Ruj. Kami: SUSULAN-1/NOTIS-1/2026/043

Surat Susulan — Maklum Balas Pemeriksaan Bersama (Joint Inspection)
pada 25 September 2026 & Tuntutan Dokumentasi Rasmi
Hartanah: Rumah Teres 1 Tingkat (Unit ST-187C, H.S.(M) 7054, PT 26455, Mukim
Bukit Katil)
di No. 53, Jalan TU 13, Taman Tasik Utama, Ayer Keroh, 75450 Melaka

Gambar 1 — Pemeriksaan Kali Pertama (31 Julai 2026): keretakan kecil sedia ada di penghujung roof tile (bulatan hijau). Keretakan kecil ini ditolak ansur dan tidak dituntut ketika itu.

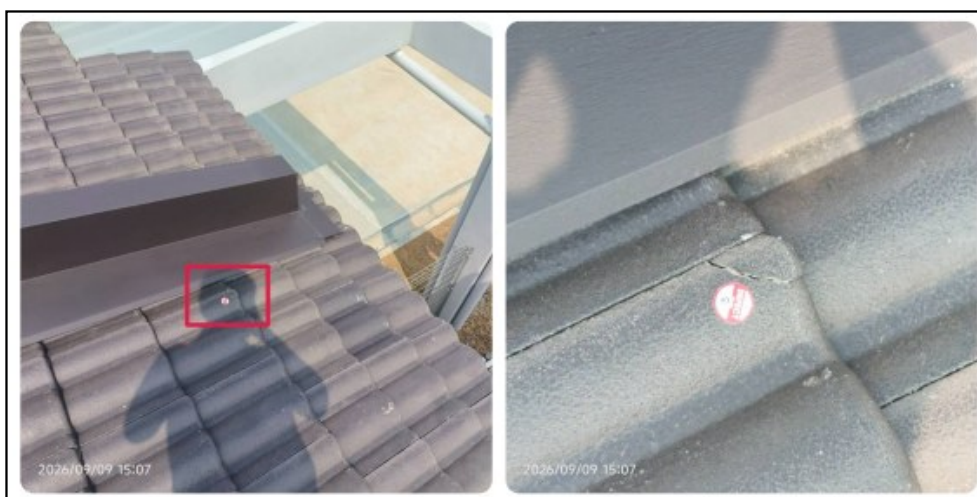
- Semasa Pemeriksaan Kali Pertama (31 Julai 2026), telah sedia wujud keretakan kecil di penghujung roof tile di lokasi yang sama (ditanda dengan bulatan hijau dan anak panah hijau dalam gambar Pemeriksaan Kali Pertama — Lampiran A, Gambar 1 & 2). Oleh kerana keretakan tersebut kecil sahaja dan tidak ketara, kami bertolak ansur (tolerate) dan tidak memasukkannya sebagai item tuntutan ketika itu;

- Semasa Pemeriksaan Semula (Re-Inspection) pada 9 September 2026, didapati roof tile di lokasi keretakan sedia ada tersebut telah PECAH sepenuhnya (Lampiran A, Gambar 3, bertarikh 09/09/2026, 15:07) — iaitu selepas kerja pembaikan bumbung dijalankan oleh pihak kontraktor, dan bersebelahan dengan roof tiles pecah yang memang telah dilaporkan dalam laporan pemeriksaan;

Gambar 2 — Pemeriksaan Kali Pertama (31 Julai 2026): lokasi keretakan sedia ada (anak panah hijau), bersebelahan roof tile pecah yang dilaporkan (kotak merah).

Gambar 3 — Pemeriksaan Semula (9 September 2026, 15:07): roof tile di lokasi keretakan sedia ada kini didapati PECAH sepenuhnya — selepas kerja pembaikan bumbung dijalankan oleh pihak kontraktor.

kerosakan tersebut bukan berpunca daripada kerja pembaikan pihak kontraktor, pihak tuan dituntut mengemukakan bukti bergambar (photographic evidence) kerja pembaikan bumbung yang telah dijalankan — iaitu gambar selepas siap kerja pembaikan (after-repair photos) yang menunjukkan roof tiles di kawasan tersebut berada dalam keadaan sempurna TANPA pecah. Tanpa bukti sedemikian, kerosakan tersebut kekal sebagai kecacatan baharu akibat kerja pembaikan (new defect arising from rectification work) yang WAJIB dibaiki sepenuhnya oleh pihak tuan atas kos pihak tuan sendiri, dengan kadar SEGERA memandangkan ia melibatkan bumbung yang terdedah kepada risiko kebocoran air hujan.

Gambar 1 — Item No. 41 (Master Bedroom): sisihan 6mm pada permukaan dinding (sesiku L), 9mm pada skirting (sesiku L) dan 12mm pada skirting diukur menggunakan spirit level 1.2 meter.

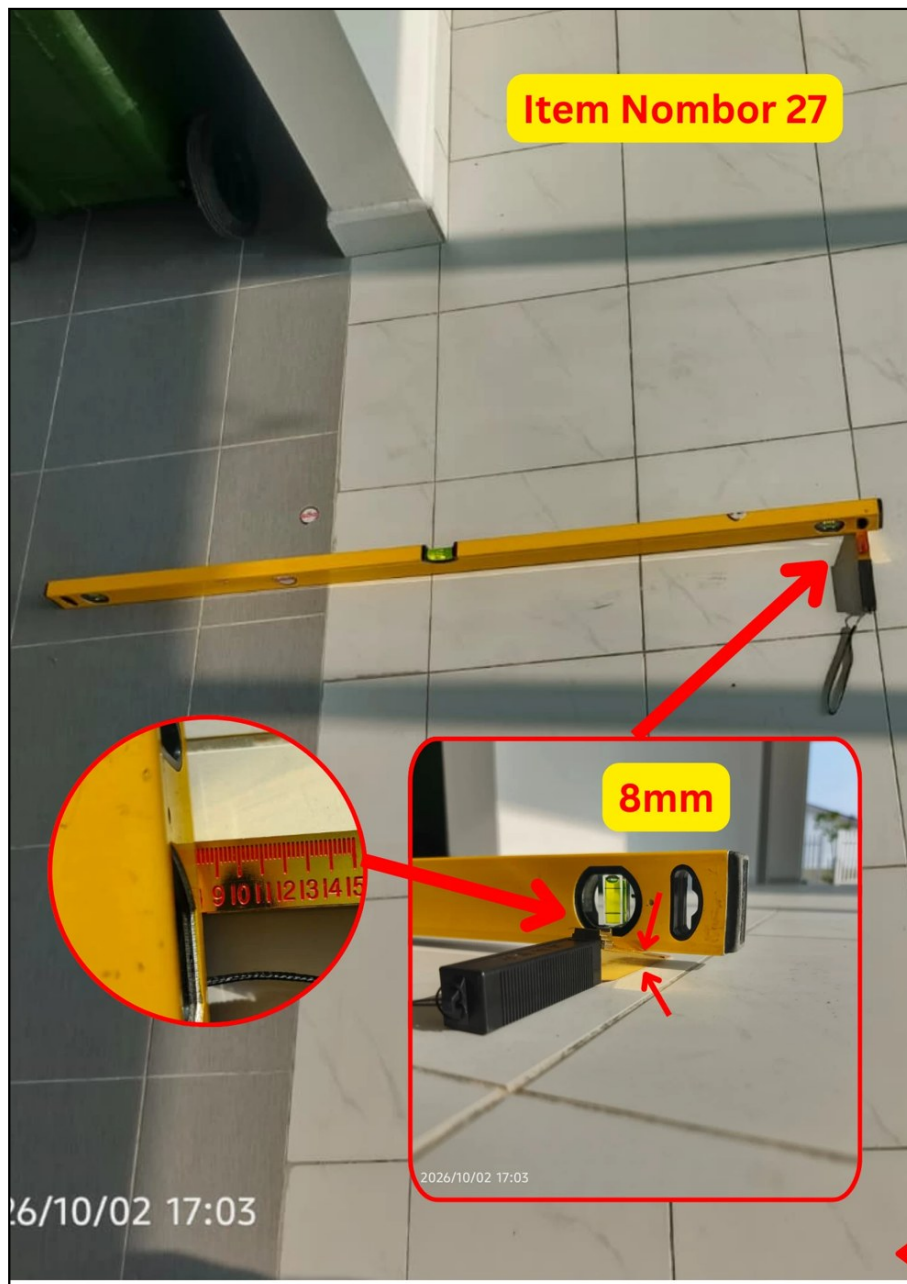
7. Berhubung item No. 41 (Master Bedroom — isu penjajaran pada permukaan dinding akibat pemotongan floor tiles yang tidak konsisten), pihak kontraktor menerangkan secara lisan bahawa mereka telah menembak laser dari dinding bertentangan dan, berdasarkan itu, mendakwa dinding tersebut lurus. Penjelasan ini tidak menjawab kecacatan yang dilaporkan: isu yang direkodkan adalah ketidakjajaran yang JELAS KELIHATAN pada permukaan dinding/tiles akibat pemotongan floor tiles yang tidak konsisten, sebagaimana dirakam bergambar di dalam laporan pemeriksaan. Satu demonstrasi laser secara lisan tanpa sebarang rekod tidak mempunyai nilai pembuktian. Malah, pengukuran yang dijalankan sendiri oleh pemilik pada 2 Oktober 2026 merekodkan sisihan 6mm pada permukaan dinding (sesiku L), 9mm pada skirting (sesiku L) dan 12mm pada skirting menggunakan spirit level 1.2 meter (rujuk Lampiran C dan jadual pengukuran di Seksyen D) — bacaan yang secara langsung menyangkal dakwaan "lurus" tersebut. Pihak tuan dituntut mengemukakan laporan pengukuran bertulis (kaedah pengukuran, bacaan, lokasi titik ukur dan nama pegawai yang menjalankan ukuran) dan/atau menjalankan pengesahan ukuran semula secara bersama dengan kehadiran pemilik. Sekiranya pemotongan tiles didapati tidak konsisten, pembetulan hendaklah dilaksanakan sepenuhnya atas kos pihak tuan.

Gambar 3 — Item No. 26 (Kitchen — lippage floor tile): lippage 2mm direkodkan menggunakan pembaris berskala.

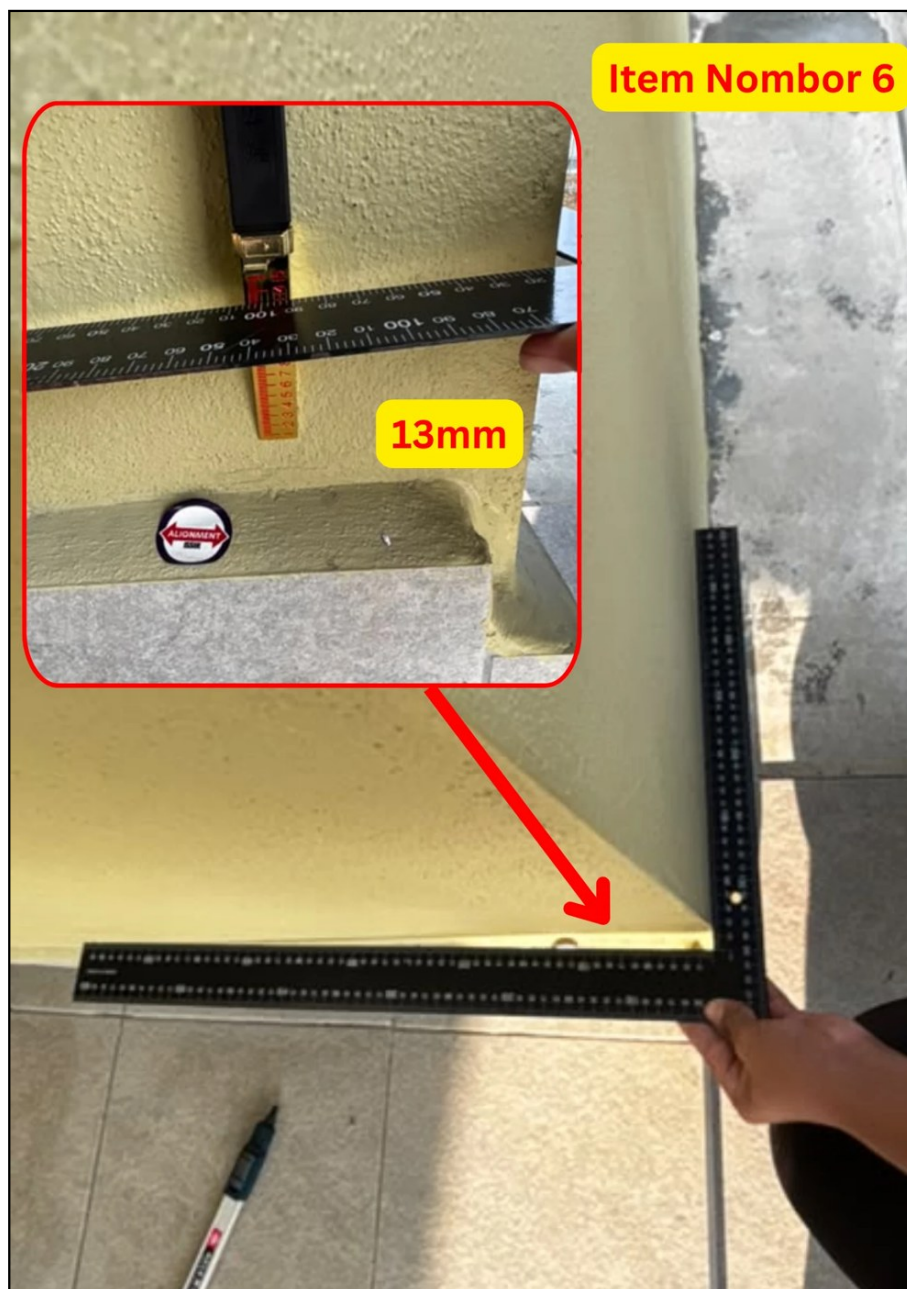
6. Berhubung item No. 26 (Kitchen — lippage floor tile), item No. 27 (Kitchen — uneven floor tiles), item No. 28 (Kitchen — isu penjajaran yang jelas kelihatan pada permukaan dinding dan skirting) dan item No. 32 (Yard — kecerunan lantai berlebihan / too much gradient), pihak yang mewakili pemaju dan kontraktor menyatakan secara lisan bahawa kesemua kecacatan tersebut berada "dalam had toleransi (within tolerance)" dan oleh itu TIADA tindakan akan diambil. Dakwaan lisan ini tidak boleh diterima. Pihak tuan dituntut menyatakan secara BERTULIS bagi SETIAP item di atas: (i) standard atau piawaian toleransi yang dirujuk (contohnya CIDB QCLASSIC, Malaysian Standard, atau spesifikasi pengilang — dengan rujukan penuh); (ii) had toleransi yang dibenarkan di bawah standard tersebut; dan (iii) bacaan ukuran sebenar yang diambil di tapak berserta kaedah dan lokasi pengukuran. Perlu ditegaskan bahawa bukti bergambar di dalam laporan pemeriksaan — termasuk ukuran menggunakan alat aras (spirit level) — jelas menunjukkan kecacatan yang ketara dan masih wujud. Tanpa pengesahan bertulis berserta data ukuran sebagaimana di atas, keengganan mengambil tindakan tidak akan diterima, dan item-item ini kekal sebagai kecacatan tertunggak yang wajib dibaiki.

direkodkan adalah BERKALI GANDA melebihi toleransi lazim tersebut. Sehubungan itu, pihak tuan dituntut menyatakan secara bertulis standard manakah, dengan rujukan penuh, yang didakwa membenarkan sisihan sebesar ini; sekiranya tiada, kesemua item berkenaan hendaklah dibaiki sepenuhnya. Pengukuran turut merekodkan sisihan penjajaran 13mm pada item No. 6 (Carporch), yang turut dituntut untuk dibaiki.
